# 東海第二発電所 新規制基準への適合性に係る 主な変更点について

平成30年1月19日  
日本原子力発電株式会社

# 説明項目

これまでの審査会合での説明内容から基本設計を変更，追加又は明確化する事項について，基準適合性を説明する。また，隣接事業所敷地関連の合意文書に係る隣接事業所との協議の状況を報告する。

### 3.2 スロッシング対策

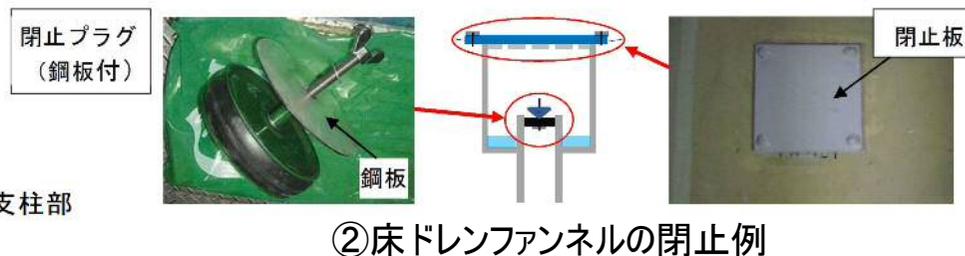
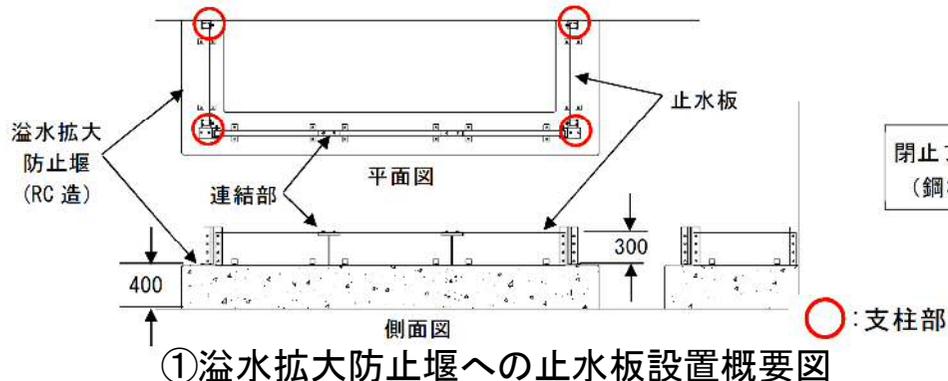
- ◆ SFP, ドライヤセパレータプール(DSP), 原子炉ウェル満水時のスロッシングを考慮し、原子炉棟6階での溢水は、6階面より流下させず、SFP等へ導き戻す運用とする

- ◆ 溢水量に対応する高さの止水板を開口部に設置 『溢水の下階への流下防止措置』
- ◆ 床ドレンファンネルを閉止 『溢水の下階への流下防止措置』
- ◆ プール等外周部の異物落下防止堰(高さ約10cmのコンクリート製)に一部切り欠きを設置 『溢水は全てプール等に戻す対策』

→ 高さ0.4m堰により防護

→ 高さ0.4m堰+0.3m止水板※※  
により防護(堰を設置しない  
RHRハッチの場合は0.7mの止  
水板)

- ①溢水拡大防止堰(高さ0.4m)の上に0.3mの止水板を設置  
機器ハッチを開放する場合は、開口部に0.7mの止水板を設置
- ②西側床ドレンファンネルの閉止
- ③プール外周部の堰に切欠きを設置

- ・止水板及び床ドレンファンネル閉止は強度、耐震性(基準地震動 $S_s$ )、止水性を有する設計とする
- ・止水板取り付け及び床ドレンファンネルの閉止は、寸法管理や締付けトルク管理にて止水機能を維持できることを、モックアップ試験にて確認する
- ・各取付(機能確認を含む)の運用については、保安規定に基づき管理する

## 2.2 緊急時対策所、通信連絡設備の共用について

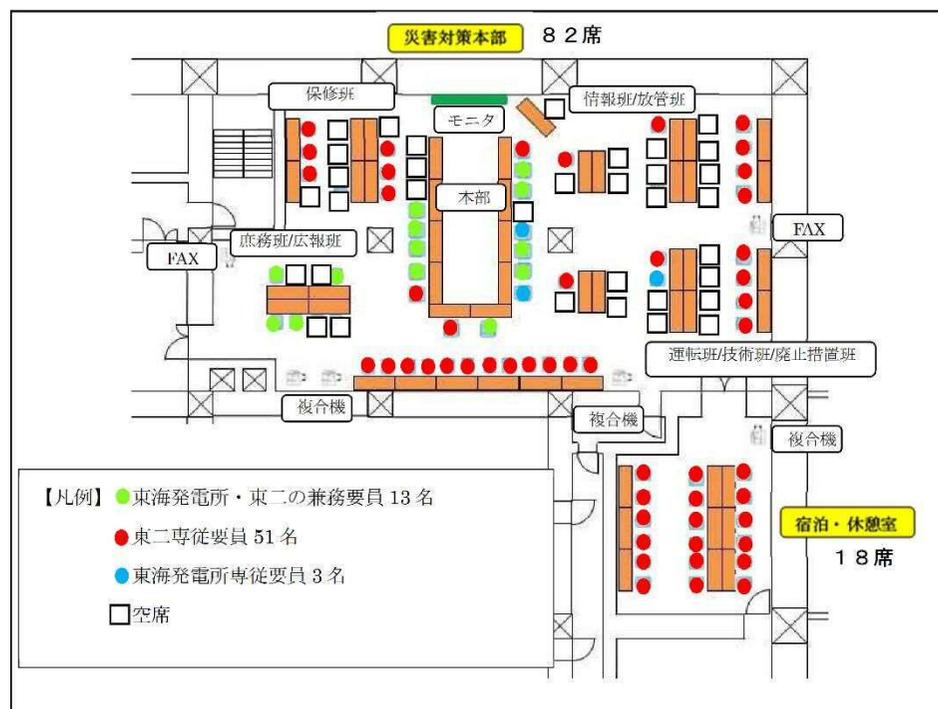
東二の重大事故等発生時に東海発電所の事故が同時に発生した場合において、緊急時対策所の同一スペースを共用することから、東海専従要員を収容した場合の緊急時対策所の設計の妥当性について説明する。

東二重大事故等に対処するために必要な指示を行う要員に加え、東二の原子炉格納容器の破損等による発電所外への放射性物質の拡散を抑制するための要員の合計64名(プルーム通過中、最大)を収容でき、東海発電所専従要員3名を加えた合計67名(詳細は別図参照)を十分収容できる設計としている。

### 鋼板壁の強度確保について

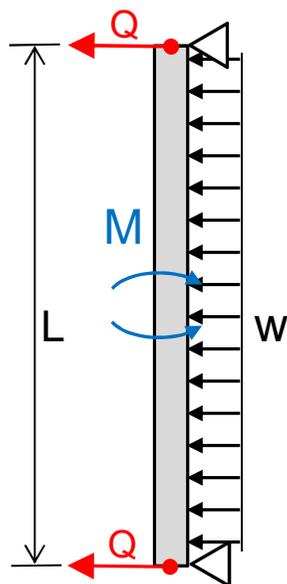
竜巻荷重(負圧( $\Delta P=8.9\text{kPa}$ ))や地震荷重によりボルトに発生する応力について、簡易モデルによる概算により、許容値に対し余裕が得られる見通しを得た。

壁板を、ボルト留め部を支点と見なした単位幅の両端支持はりモデルとし、風荷重若しくは地震荷重を分布荷重 $w$ とした時の

部材を以下のとおり仮定した場合、部材に発生する応力は、材料の許容値に比べ余裕がある。

- ・鋼板:SS400, 厚さ16mm
- ・端部固定ボルト:(SS400, M12, 500mmピッチ(=各端2本))

### 5.3 隣接事業所からの飛来物対策の追加について(2/2)

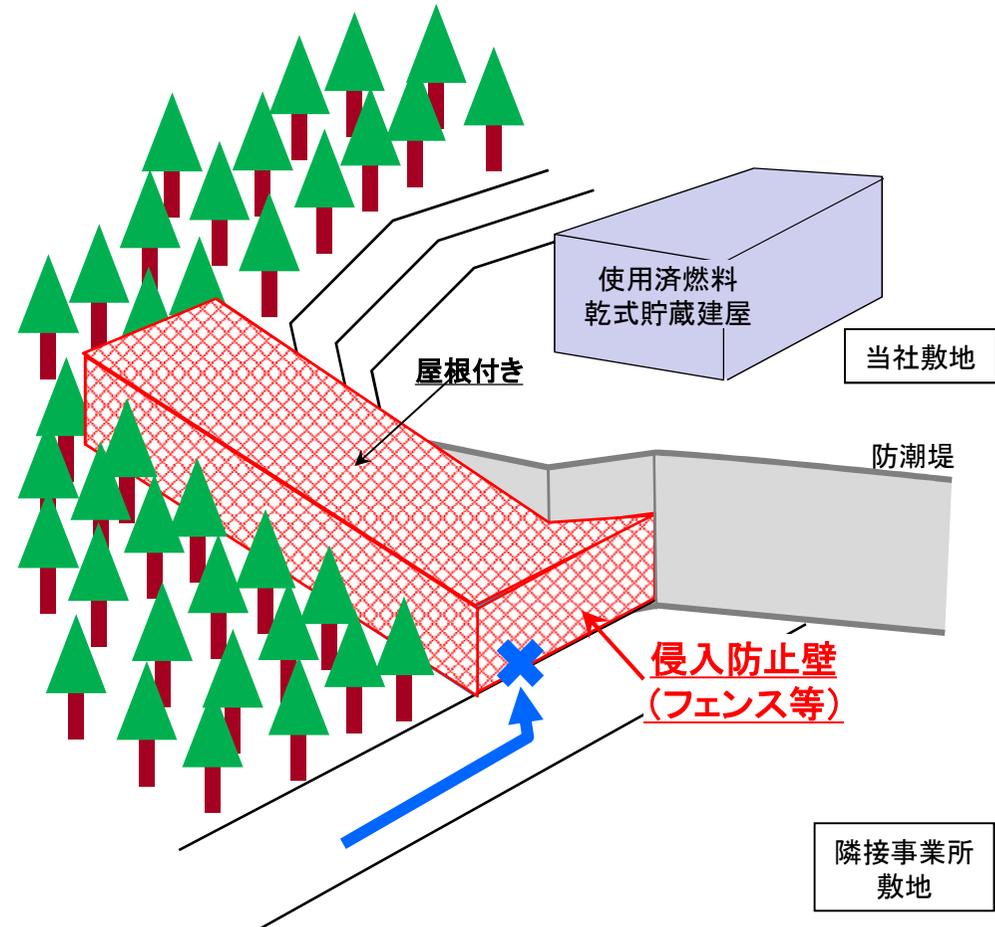
東海第二発電所南方の隣接事業所敷地内植生管理エリア※<sup>1</sup>に、フェンス等の設置により物品の配置を防止する措置を追加する。

当該植生管理エリアは、傾斜地であり物品配置には適さない地形※<sup>2</sup>であるが、隣接事業所敷地内では物品管理(固縛, 固定若しくは避難)が不要であることをより確実に担保するため。

- ・植生管理エリアは傾斜地であり、そのうち、特に車両等の配置を避ける必要があるエリア(前ページ図の  部)については、「駐車場設計・施工指針」に定める勾配制限(12%以下が望ましい)を超える様な急勾配となっており、駐車場等の用途に適した場所ではない。
- ・また、植生伐採後の地面には整地等を行わず、物品配置を考慮した設計とはしない。

植生管理エリア全域を、フェンス等(屋根付き)で囲うことで、同エリア内への物品の侵入を防止する。

## 5.4 落雷の考慮に関する設計基準雷撃電流値の変更について

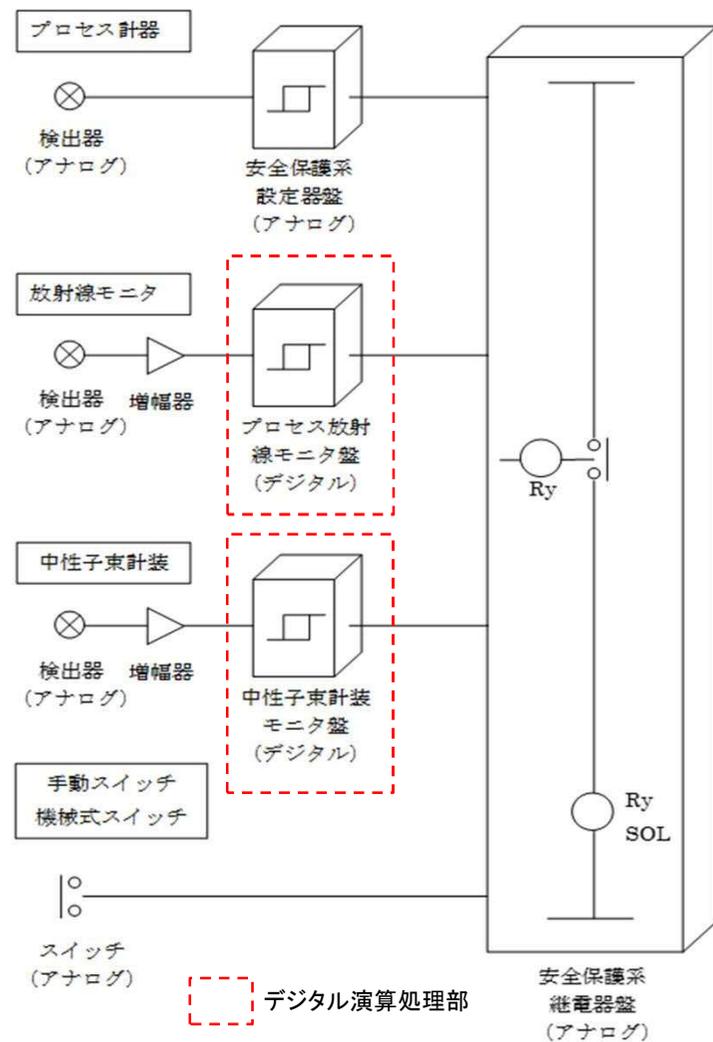
落雷の考慮に関して最新の観測データ傾向を踏まえ、2017年11月までの観測データを拡充した結果、設計基準雷撃電流値を220kAから400kAに変更する。

設計基準雷撃電流値の変更後においても、生じる雷サージ電圧は、評価対象施設の雷サージ耐電圧以下であり、評価対象施設が安全機能を損なうことがないことを確認した。

・年超過頻度 $10^{-4}$ /年値が220kA⇒400kAに増加した要因は、落雷頻度の増加によるもの。雷活動は年単位ではバラつきがある。そのため、設計基準雷撃電流値として設定する年超過頻度 $10^{-4}$ /年値は、IEC61662で定める手法で用いる落雷頻度を2倍(多いほど安全側評価となる)とし、保守性を確保している。

## 5.6 重大事故等対処施設の設置に伴う放射性廃棄物処理施設の一部撤去について(1/3)

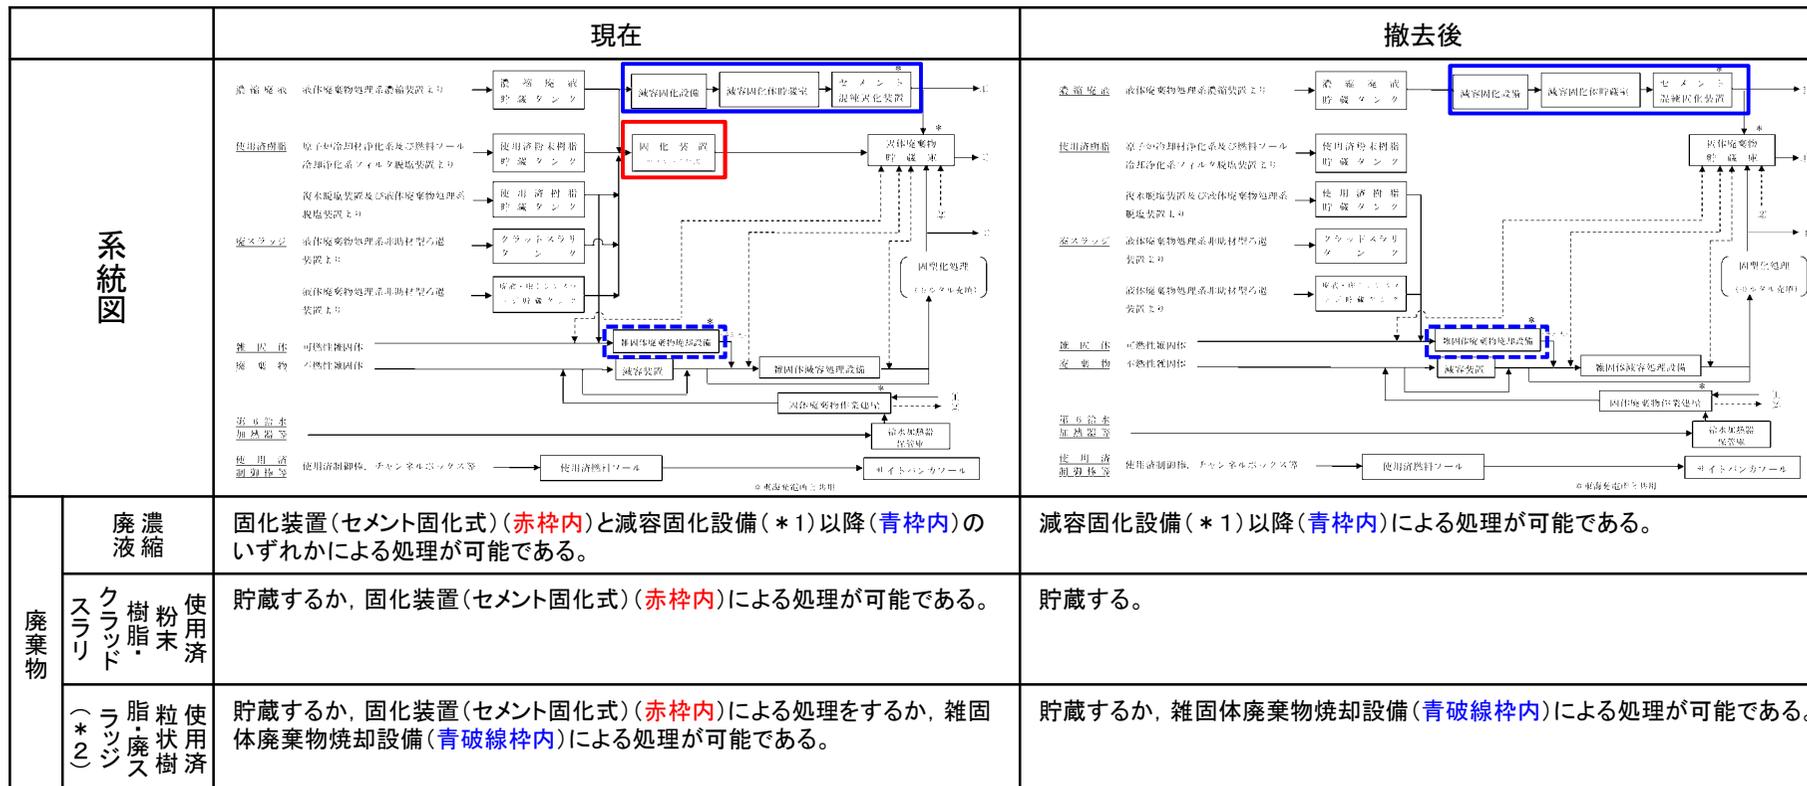
格納容器圧力逃がし装置, 電源盤等の重大事故等対処施設を設置するスペースを確保するため, 放射性廃棄物の処理施設の内, 休止状態となっている助材型ろ過装置及び固化装置(セメント固化式)を撤去することにおける, 第27条の基準への適合性について説明する。

残存する非助材型ろ過装置及び再生廃液処理系は十分な処理能力があり、液体状の放射性廃棄物の漏えいの防止に係る設計を変更しないことから、「実用発電用原子炉及びその付属施設の位置、構造及び設備の基準に関する規則」第二十七条(放射性廃棄物の処理施設)の基準への適合性に影響を及ぼさない。

現在	撤去後
系統図			
	廃棄物	<p>機器ドレン処理系については、助材型ろ過装置(赤枠内)と非助材型ろ過装置(青枠内)のいずれかによる処理が可能である。</p> <p>床ドレン処理系については、助材型ろ過装置(赤枠内)と再生廃液処理系(青破線枠内)のいずれかによる処理が可能である。</p>	<p>機器ドレン処理系については、非助材型ろ過装置(青枠内)による処理が可能である。</p> <p>床ドレン処理系については、再生廃液処理系(青破線枠内)による処理が可能である。</p>

## 5.9 緊急時対策所建屋の換気系設備の重大事故等対処設備範囲明確化について(1/3)

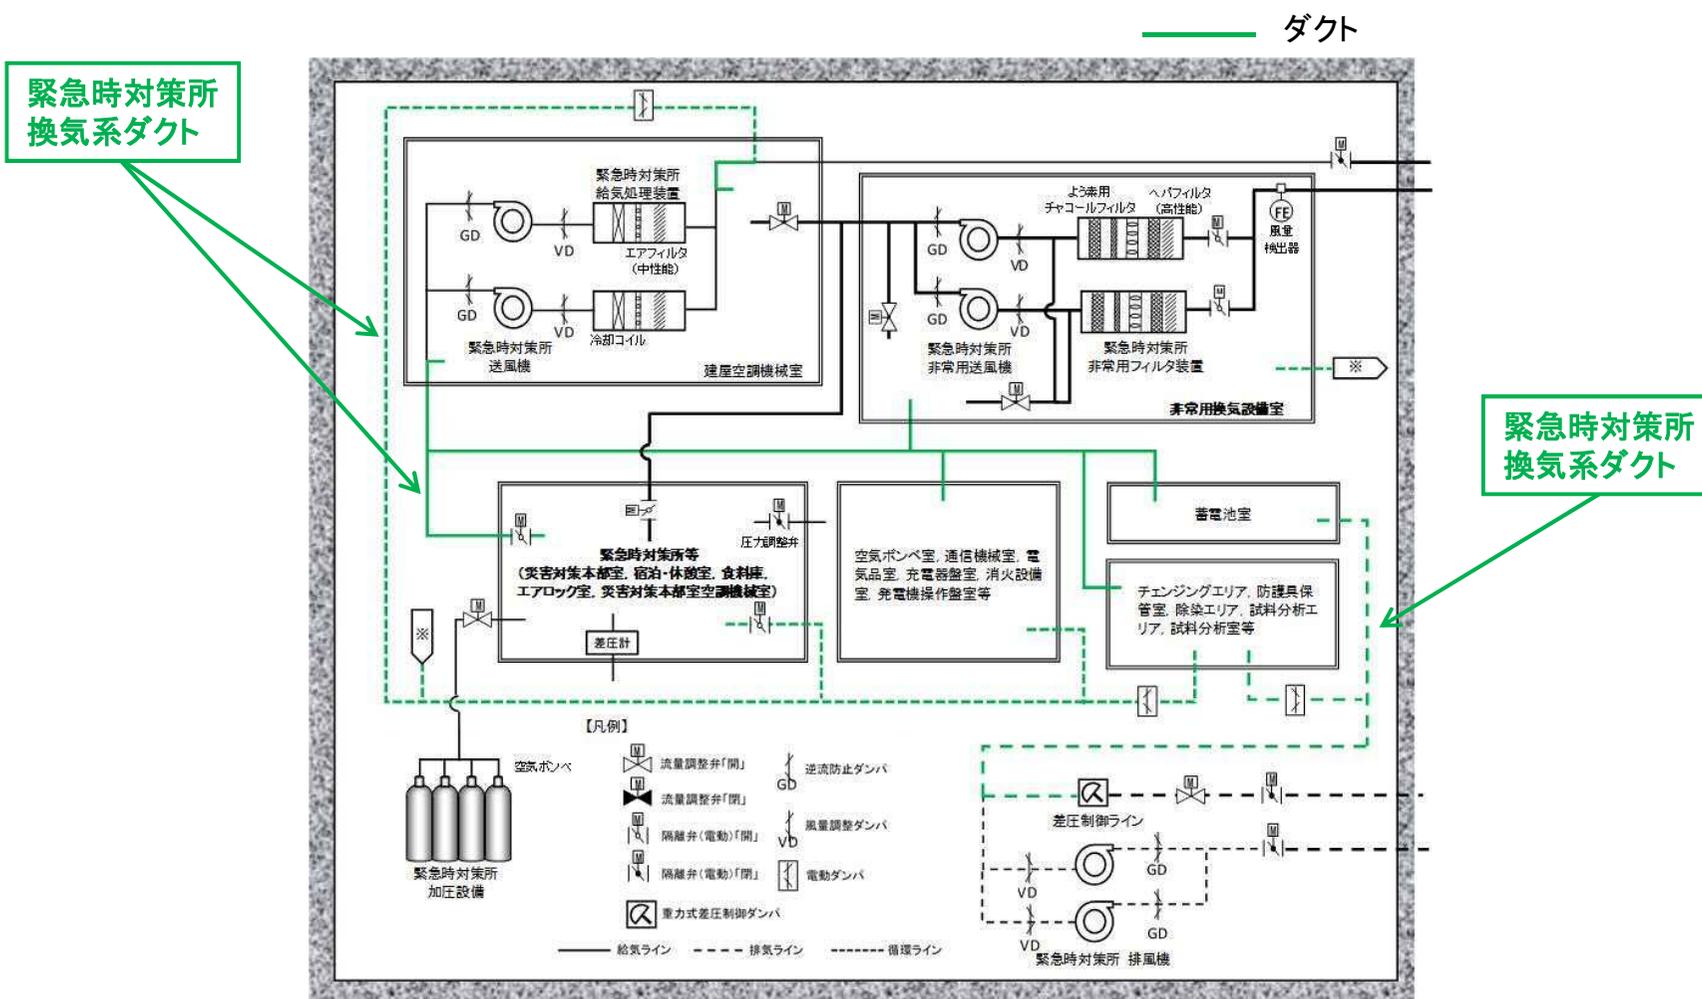
- ・第61条（緊急時対策所）への適合のための「緊急時対策所非常用換気設備及び緊急時対策所加圧設備による放射線防護」に係る設備については、流路として機能を期待する重大事故等対処設備の範囲が不明確であったことから、明確化を図った。

居住性確保に必要な条件 (被ばく評価の条件)	重大事故等対処設備	重大事故等対処設備の仕様
遮蔽厚さ ・コンクリート100cm以上	・緊急時対策所遮蔽	緊急時対策所遮蔽 事故後7日間で100mSvを超えない設計
緊急時対策所非常用送風機流量 ・5,000m <sup>3</sup> /h（事故発生～24時間） ・900m <sup>3</sup> /h（事故後24～34時間） ・5,000m <sup>3</sup> /h（事故後34～168時間）	・緊急時対策所非常用送風機，給気・排気配管及び給気・排気隔離弁	緊急時対策所非常用送風機 容 量：5,000m <sup>3</sup> /h（1台当たり）
緊急時対策所非常用よう素フィルタ及び微粒子フィルタによる除去効率 ・有機よう素：99.0 % ・無機よう素：99.0 % ・粒子状物質：99.9 %	・緊急時対策所非常用フィルタ装置，給気・排気配管及び給気・排気隔離弁	緊急時対策所非常用フィルタ装置 よう素除去効率：99%以上 粒子除去効率：99.9%以上
緊急時対策所の空気流入率：0回/h ※緊急時対策所内の加圧によりフィルタを通らない空気流入はないものとする。	・緊急時対策所非常用送風機，給気・排気配管，給気・排気隔離弁及び <u>換気系ダクト(流路)</u>	緊急時対策所給気・排気配管 緊急時対策所給気・排気隔離弁 <u>緊急時対策所換気系ダクト</u> →3. 緊急時対策所換気系バウンダリ図
緊急時対策所換気系の系統構成 ※各運転モードに系統を切り替える。	・緊急時対策所給気・排気配管，給気・排気隔離弁及び <u>換気系ダクト(流路)</u>	緊急時対策所加圧設備（空気ポンペ） 本 数：320（予備80） 容 量：約47L/本 充填圧力：約19.6MPa
空気ポンペ加圧 事故後24～35時間（11時間）	・緊急時対策所加圧設備及び配管・弁	緊急時対策所差圧計 測定範囲：0.0～100.0Pa

## 5.9 緊急時対策所建屋の換気系設備の重大事故等対処設備範囲明確化について(3/3)

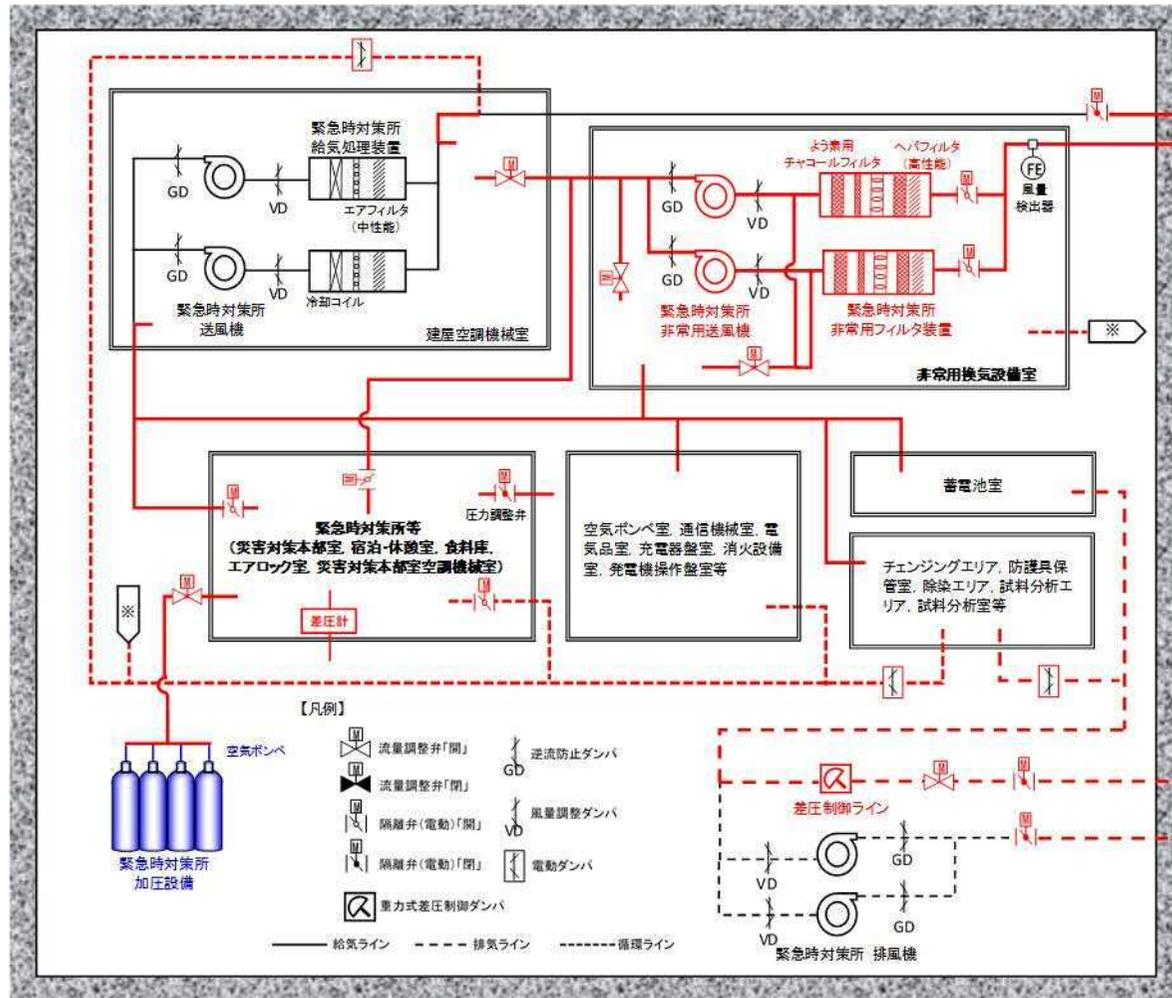
- ・3. で示した流路に加え、「緊急時対策所非常用換気設備及び緊急時対策所加圧設備による放射線防護」に係る重大事故等対処設備を以下に示す。
- ・赤線部は常設設備, 青線部は可搬型設備を示す。
